改善箇所説明図

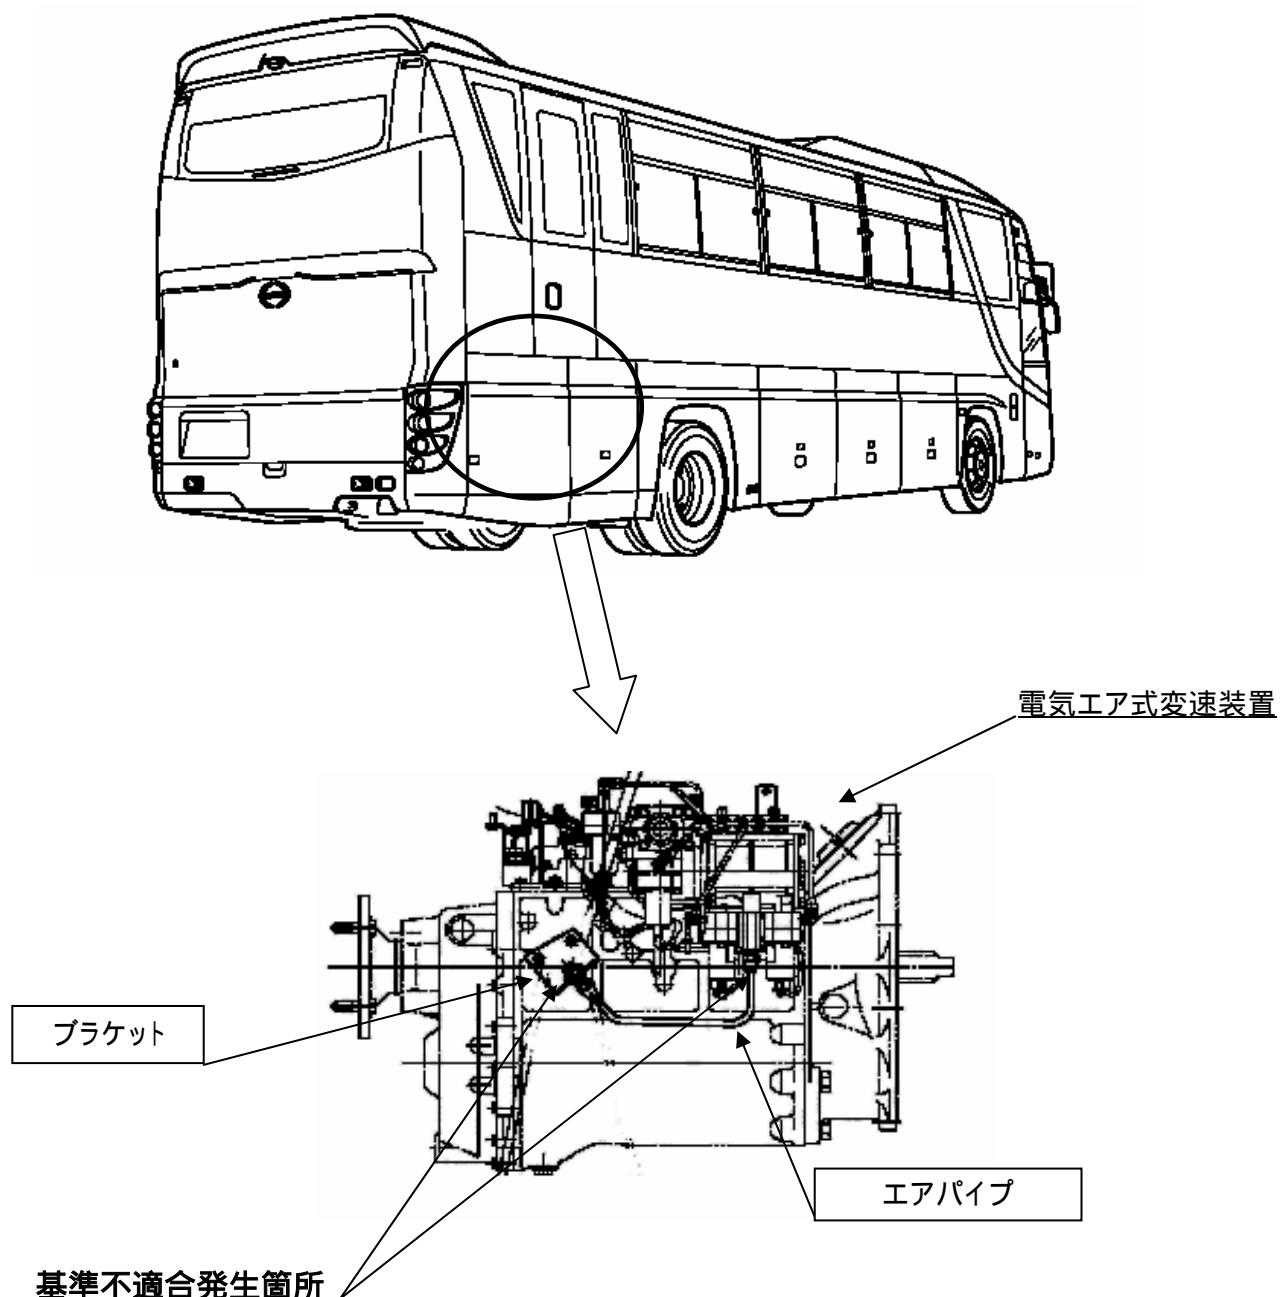
電気エア式変速機用エアパイプを固定するブラケットの強度が不足しているため、エンジンの振動により当該パイプに亀裂が発生するものがある。そのため、エアが漏れて、最悪の場合、変速できなくなるおそれがある。

全車両、当該ブラケットを対策品と交換するとともにエアパイプを新品と交換する。

部品は交換部品を示す。

識別；改善済車両には、乗降口の車両番号プレート左上に黄色ペイントを塗布する。
